Parere n. 369 del 29 ottobre 2021

Progetto:	<i>Verifica di assoggettabilità alla VIA</i> “Lavori di ripristino dei fondali del porto di Agropoli” ID_VIP: 6244
Proponente:	Comune di Agropoli

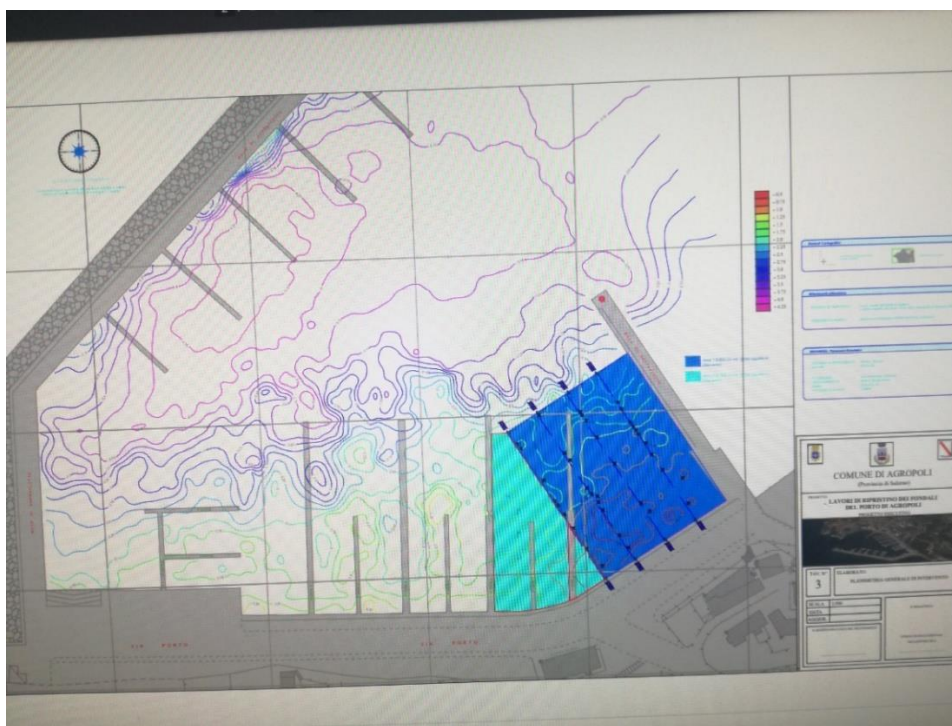
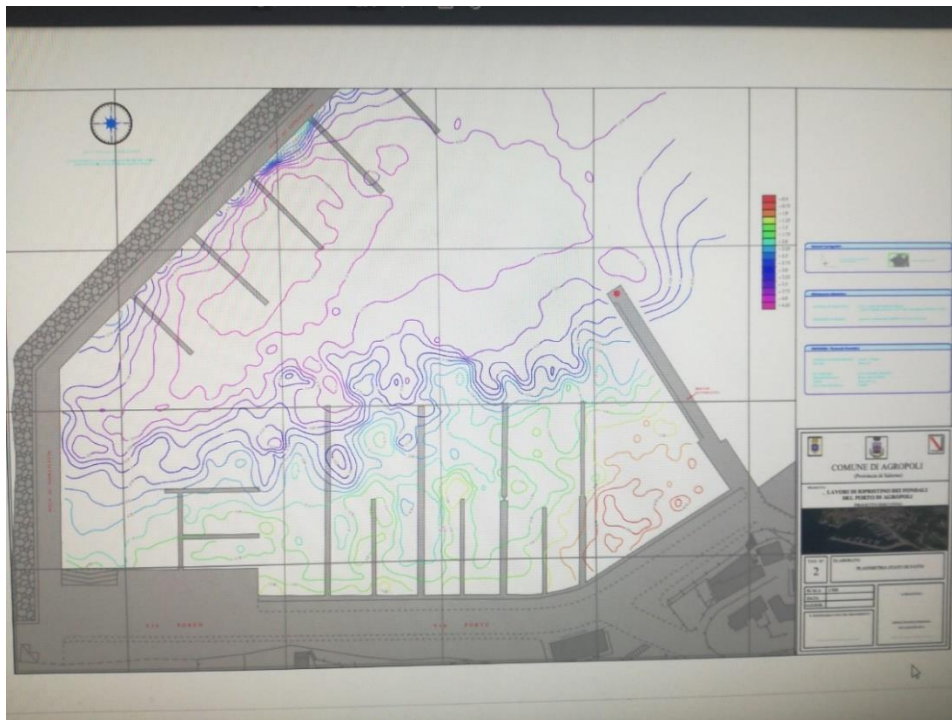
Il porto di Agropoli è caratterizzato da un fondale che varia da 0,5 metri a 4,25 metri. In particolare lo specchio d'acqua immediatamente prospiciente via Porto, compreso tra il molo di sottoflutto e l'inizio del molo di sopraflutto, ha un fondale che varia da 0,5 m a 3,00 metri. Lo specchio acqueo è caratterizzato da un fondale in roccia tenera, la cui natura ha sempre determinato, in termini planimetrici e batimetrici, il mancato idoneo utilizzo alla piena attività portuale di una vasta area.

Il fondale di questa area portuale così come delimitata in planimetria consente solo l'attracco di piccole imbarcazioni. Pertanto per rendere fruibile anche questa area portuale all'ormeggio di natanti di maggiori dimensioni è necessario realizzare importanti e indifferibili lavori mirati all'approfondimento del fondo marino attraverso la rimozione del substrato roccioso per ottenere un tirante idrico di circa 2,20 m prospicienti la banchina portuale di riva.

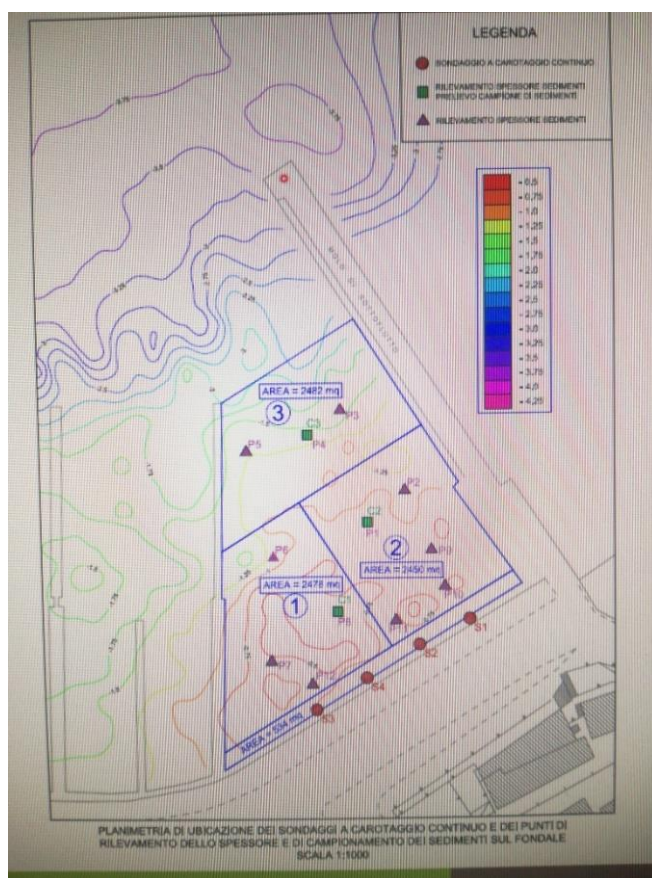
Il Comune di Agropoli inviava in data 25/08/2020 (prot. n. 21057) nota per porre quesito all'ARPA in merito alla tipologia di indagini da effettuare ai fini di incrementare la profondità dei fondali del porto di Agropoli, precisando che *“l'attività è da effettuarsi in un'area ben definita, in cui vi è presenza di rocce, che è sempre stata ad appannaggio di piccole imbarcazioni proprio a causa della ridotta altezza del fondale. A tal proposito, sottolineando la natura dell'intervento, di tipo strutturale, e non di ripristino del fondale come precedentemente richiesto; chiedeva all' ARPAC la necessità o meno di effettuare prelievi di materiale ivi esistente e quale tipologia di indagini analitiche effettuare su tale materiale”*. In data 08/09/2020 (prot. n. 0045177) l'ARPAC, in risposta al quesito posto dal Comune di Agropoli, specificava che per i materiali rocciosi *“...le attività di prelievo, caratterizzazione chimica, ecotossicologica e batteriologica dei sedimenti marini sono relative esclusivamente ai materiali disciolti e pertanto non necessitano di analisi secondo l'allegato tecnico al DM 173/2016. Precisa inoltre di procedere alla corretta gestione dei materiali rocciosi che dovranno essere rimossi”*.

Sulla base delle informazioni sopra riportate, delle planimetrie fornite, dei campionamenti effettuati e della relativa relazione geologica, sono state effettuate le indagini analitiche sul materiale prelevato di diversa natura (sedimento sciolto e materiale roccioso sottostante). È stato caratterizzato il sedimento nonché il materiale roccioso al di sotto del sedime. In particolare sono state effettuate indagini analitiche:
